Gmina Żukowo

Nr ref. ZP.271.10.2015

ODPOWIEDŹ NA PYTANIA I MODYFIKACJA SIWZ

Dot. przetargu nieograniczonego na realizację zadania „Przebudowa ul. Armii Krajowej w Żukowie i Pępowie w ramach usprawnienia połączenia drogowego Kaszub ze stacją Pomorskiej Kolei Metropolitalnej i portem lotniczym. Niniejsze zadanie jest kontynuacją robót budowlanych prowadzonych w roku 2014r

BARIERA CHODNIKOWA u12

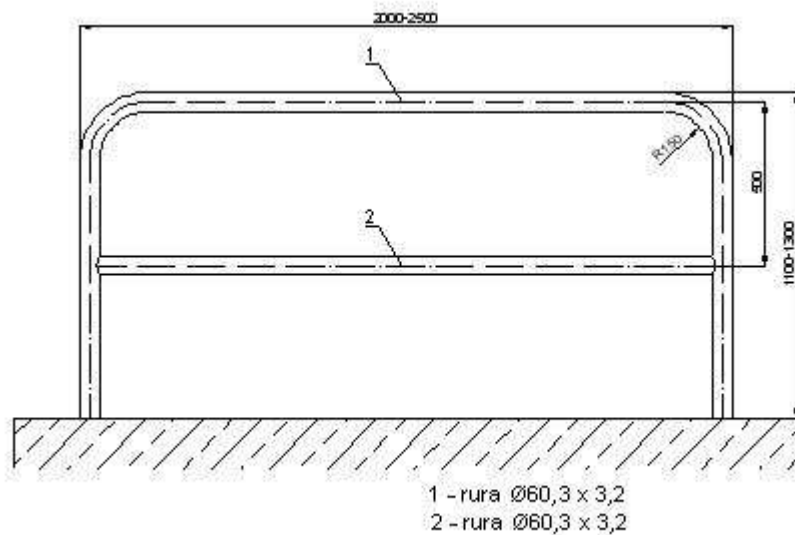
Pytanie 6: Prosimy o potwierdzenie czy zakres zadania obejmuje wykonanie bariery typu U-12 na terenie działki nr 55 w Pępowie, znajdującej się na wysokości km 2+780. W przypadku potwierdzenia proszę o określenie szczegółowych parametrów materiału oraz montażu elementów.

Odpowiedź 6

Poniżej schematy barier. Lokalizacja od km 2+ 640 do km 2+860.

Orientacja – kolor bariery żółty – zgodnie z SIWZ
